相談例 16

工事範囲があいまいな契約で、追加請求のトラブルが見込まれるケース

【工事内容】屋上に設置された天窓からの雨漏り対策のため、陸屋根の屋上を勾配屋根で覆う工事

平成△年△月△日 見積書 NO.○○

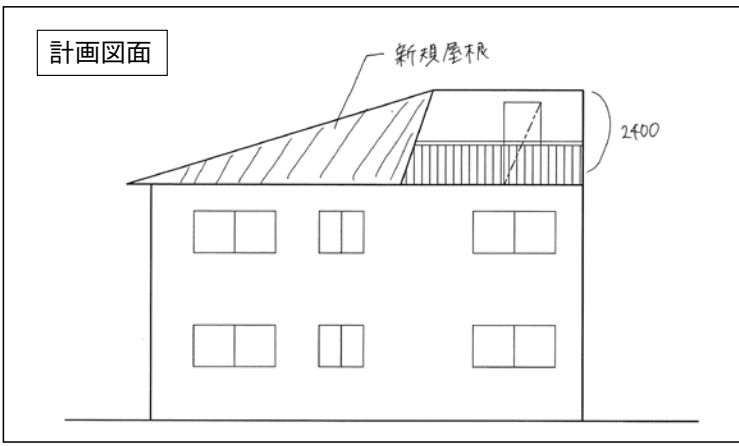
●計画図面では、勾配屋根の納まりが分からないため、図面に記載された工事内容と見積書の項目が合致しているか不明。あいまいな工事内容のまま工事が行われた場合、追加請求などのトラブルになる可能性があるため、事業者が工事内容・工事範囲を明確に記載した図面を作成してもらい、説明を受けることを助言した。(P.39参考資料参照)

●部材を設置する間隔など、数量を算定するのに必要な数値が、見積書や改修図面に記載されていないため、数量が適正に算出されているか分からない。事業者が数量の算定根拠を示す資料を作成してもらい、説明を受けることを助言した。

●雨漏りの原因が不明のまま工事内容が決められており、本件工事により雨漏りが止まるのか疑問である。また、雨漏りを止めるだけであれば、軽微な補修で済む場合もあり、本件工事が過剰なものになりかねない。まずは、雨漏りの原因究明のための専門的な調査を行い、調査結果に基づいた工事範囲・工事内容を検討することを助言した。
